Proyecto: LM-PI-AT-052-13

ESTUDIO SOBRE LOS REQUISITOS TÉCNICOS PARA LA CONTRATACIÓN DE LOS DISEÑOS Y ESTUDIOS TÉCNICOS DE LOS PROYECTOS EN LAS DEPENDENCIAS DEL CONAVI: CONSERVACIÓN VIAL Y CONSTRUCCIÓN DE OBRAS

PARTE I: GESTIÓN DE LOS DISEÑOS- PAVIMENTOS-SEGURIDAD VIAL

INFORME DE AUDITORÍA TÉCNICA EXTERNA

Figura 1. Fuente de suministro de la información de tránsito para el diseño estructural de pavimentos en proyectos de Conservación Vial.

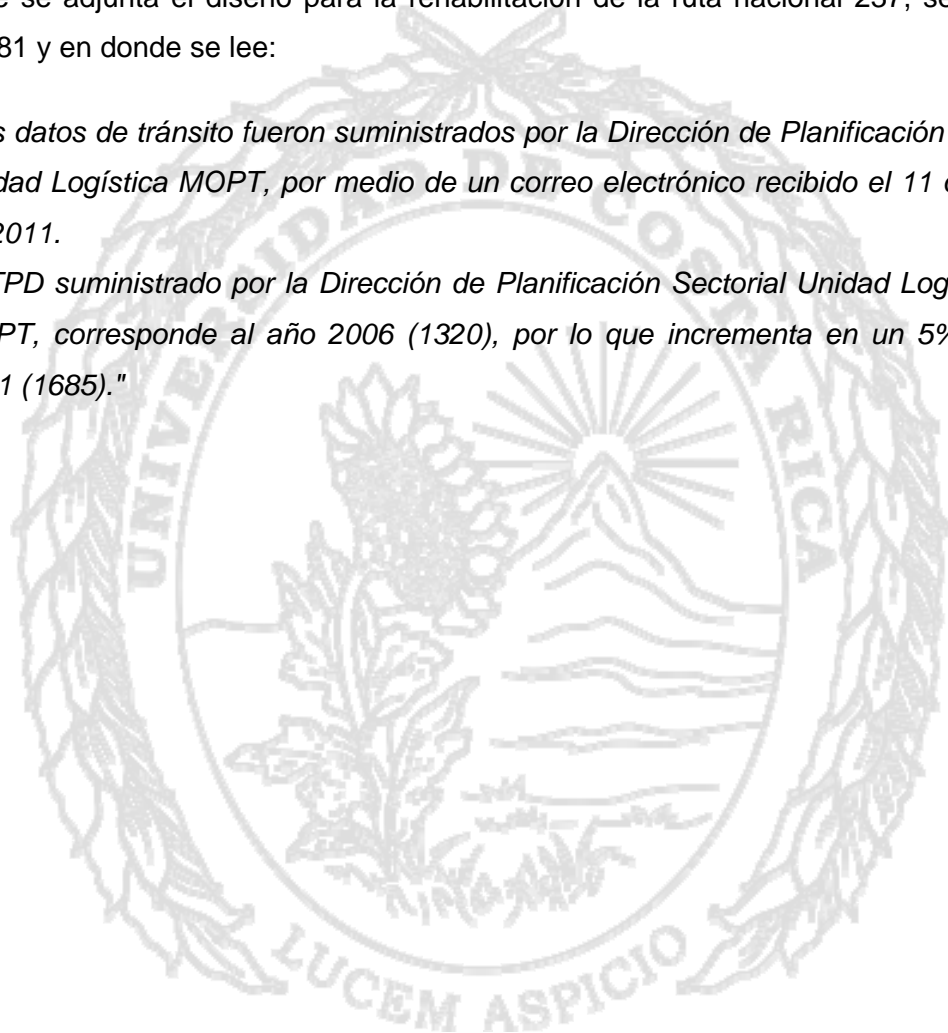
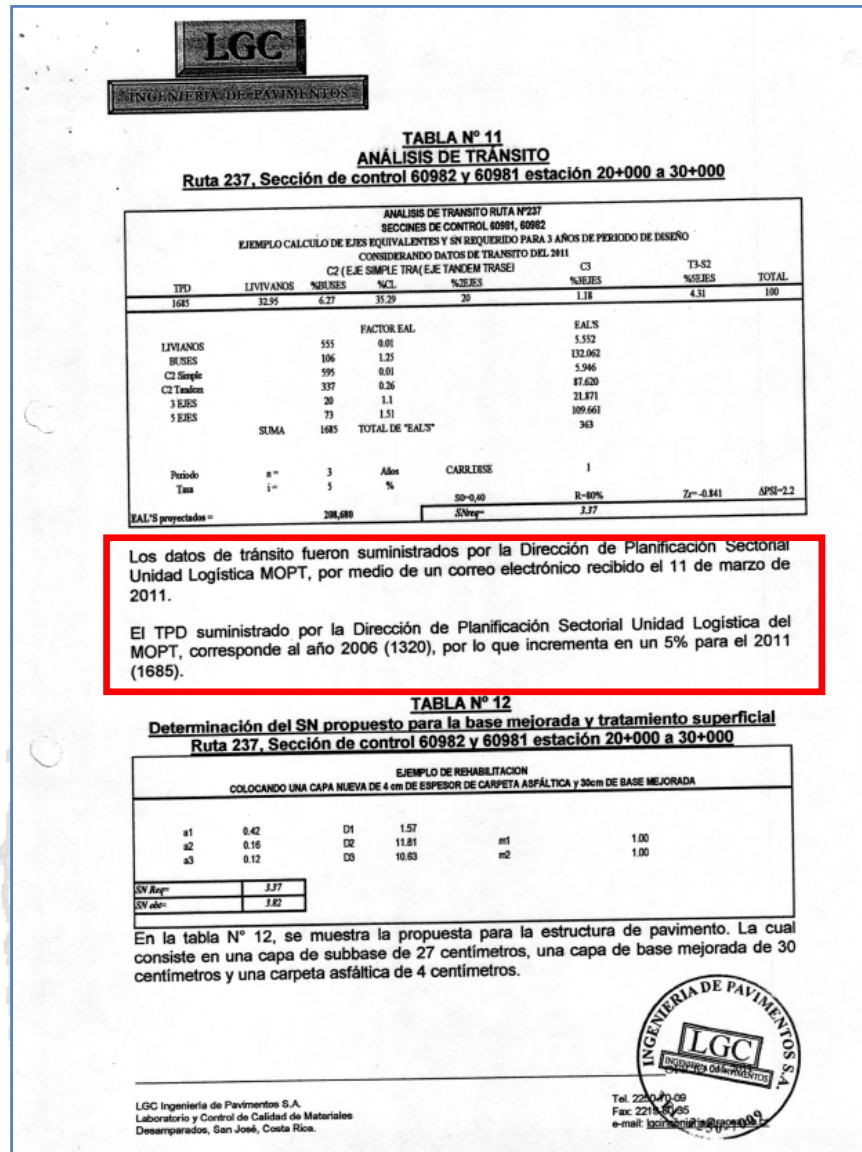
Como se puede observar en la Tabla 1, para el diseño estructural de todas las rutas indicadas, se utilizó como fuente de suministro de información de tránsito, la Dirección de Planificación Sectorial del MOPT, lo cual corrobora la práctica común en la mayoría de proyectos, de utilizar dicha información que se genera a nivel de red, como datos de entrada para los diseños estructurales a nivel de proyecto de las diferentes rutas de conservación vial que se rehabilitan en el país.

Esta situación sobre el uso de esta fuente para diseños de proyectos, se encuentra en contraposición al criterio explícito de la Dirección de Planificación Sectorial del MOPT, manifestado a partir del oficio DPS-2013-30421 de mayo del 2013, mencionado en el hallazgo anterior, que indica que el criterio para decidir la utilización de la información para diseño es del diseñador y este es quien debe valorar si la información cumple con requerimientos mínimos y de no ser así, como buena práctica, debería efectuar los análisis necesarios a nivel de proyecto. Lo anterior pone de manifiesto que en la práctica y realidad

1. El diseñador solicita la información de tránsito a nivel de red que genera Planificación Sectorial del MOPT y la utiliza para el diseño estructural del pavimento a nivel de proyecto, sin justificar su uso para dicho diseño.

2. A pesar del criterio de Planificación Sectorial del MOPT, no están definidos por el ente rector, los requerimientos mínimos que debe cumplir la información para que el diseñador utilice la información de tránsito que suministra Planificación Sectorial del MOPT y por tanto, dicha valoración sobre el cumplimiento de los requisitos mínimos en el uso de la información no se realiza por parte del diseñador, ni por la misma Administración en la figura de la Gerencia de Contratación de Vías y Puentes del CONAVI, quien finalmente es quien aprueba los diseños estructurales de pavimento. Lo anterior con el agravante de que no se tiene certeza de que la información de tránsito sea idónea y esté actualizada para el proyecto en donde se realizará la inversión.

3. De la revisión documental de los diseños estructurales de rehabilitaciones realizada por la Auditoría Técnica no se evidenció en ninguno de los casos por parte del diseñador, la aplicación de las buenas prácticas de ingeniería, sugeridas por la Dirección de Planificación Sectorial, en cuanto a realizar estudios de tránsito a nivel de proyecto para la elaboración de los diseños mostrados.
